Gemeinde Saustrup V-B-Plan Nr. 2 und 49. Änd. FNP „Sonstiges Sondergebiet Photovoltaikanlage Saustrup“

Abwägung der Stellungnahmen aus der Behördenbeteiligung (§ 4 Abs. 2 BauGB) und der öffentlichen Auslegung (§ 3 Abs. 2 BauGB)

Stand: 29.04.2021

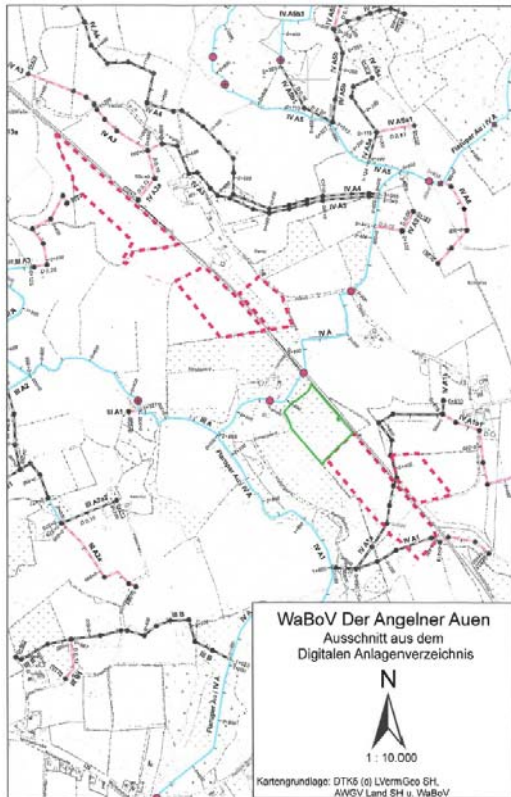
Durch die Teilflächen 4 und 5 verlaufen die verrohrten Vorfluter IV A1 und IV A1a des Wasser- und Bodenverbandes der Angelner Auen. (s. anliegende Karte) Die Karte gibt nur die ungefähre Lage der Rohrleitungen wieder. Die Leitungen sind nicht eingemessen. Die tatsächliche Lage ist vor Ort zu prüfen.

Hieraus resultieren Beschränkungen, die sich aus der Satzung des Wasser- und Bodenverbandes der Angelner Auen ergeben:

Innerhalb einer Trasse von 7 Meter links und rechts des Vorfluters sind u.a.

- **Überbauung**
- **Bodenauftrag / Bodenabtrag und**

- **Bepflanzung mit tiefwurzelnden Sträuchern oder Bäumen** untersagt.

Dieser Schutzstreifen ist von jeglicher Bebauung freizuhalten. In diesem Schutzstreifen dürfen keine Solarmodule aufgestellt werden.

Im Schutzstreifen ist auch keine Einzäunung zulässig.
Die Planung ist entsprechend anzupassen.

Der Stellungnahme wurde bereits entsprochen.

Die beiden Verbandsleitungen sind sowohl im VEP als auch in der Planzeichnung gekennzeichnet. Die Baugrenze hält einen beiderseitigen Sicherheitsabstand von 7m ein. Ergänzend ist im Bereich der Verbandsleitungen ein Leitungsrecht festgesetzt, für das die Festsetzung Nr. 13 gilt:

Die mit Leitungsrechten zu belastenden Flächen des Wasser- und Bodenverbandes der Angelner Auen mit der Ordnungsnummer 4 müssen von Anpflanzungen und baulichen Anlagen freigehalten werden. Ver- und Entsorgungsleitungen (Strom, Telekommunikation etc.) sind 2,0 m unterhalb der Gewässer-sole bzw. Rohrleitungen des WaBoVs zu verlegen.
